CORNARE	
NÚMERO RADICADO:	<b>131-0003-2017</b>
Sede o Regional:	Regional Valles de San Nicolás
Tipo de documento:	ACTOS ADMINISTRATIVOS-RESOLUCIONES AMBIE
Fecha:	<b>04/01/2017</b> Hora: 14:47:52.455 Follos: 0

## RESOLUCION N°.

**"Por medio de la cual se aprueba una obra de captación y control y se adoptan otras determinaciones"**

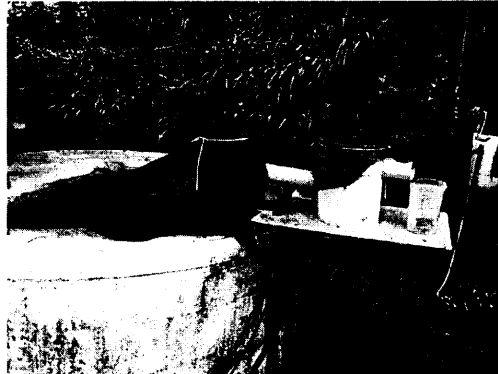
- *El día 2 de Diciembre de 2016, se realizó visita de inspección ocular por parte de funcionarios de la Corporación, donde se evidencio lo siguiente:  
Para la fuente Santana*

*El recurso hídrico es captado artesanalmente de la fuente denominada Santana, mediante dos tuberías de ½" las cuales van a una caneca de 20L, ubicada sobre el tanque de*

almacenamiento en el predio, de esta sale tubería de 3" a otra caneca de 20L, estas canecas no cuentan con rebose y van directamente al tanque de almacenamiento.

1.1 Se realizó aforo volumétrico a la entrada del segundo tanque, el cual arrojó un caudal de 0.21L/s, caudal similar al otorgado por la Corporación, el cual es equivalente a 0.247L/s para esta fuente; al momento de la visita no se tenía rebose, en caso de llegar a presentarse sobrantes en las obras de aprovechamiento (tanque de almacenamiento), se deberán conducir por tubería a la misma fuente para prevenir la socavación y erosión del suelo.

- La obra de control de caudal garantiza la derivación de un caudal similar al otorgado por Cornare para la fuente Santana, por lo anterior es factible acogerla.
- En caso de llegar a presentarse sobrantes en las obras de aprovechamiento (obra de control o tanque de almacenamiento), se deberán conducir por tubería a la misma fuente para prevenir la socavación y erosión del suelo.
- En cuanto la Quebrada La Chuscala, aún no se ha informado sobre la implementación de los diseños.

**ARTÍCULO PRIMERO: ACOGER y APROBAR OBRAS HIDRAULICAS EN CONCESION DE AGUAS SUPERFICIALES** a la Sociedad **SANTANA FLOWERS S.A.S**; con Nit 900300444-9 a través de su representante el señor **DIEGO IGNACIO VELASQUEZ MONSALVE**, identificado con cédula de ciudadanía 70.555.386, para el predio identificado con FMI 017-36221, ya que al hacer el aforo volumétrico, se garantiza la derivación del caudal otorgado por Cornare, equivalente a **0.247Ls para la Fuente Santana**.

**Parágrafo: Advertir** al interesado que las condiciones de este sistema de control de caudal no deben ser alteradas.
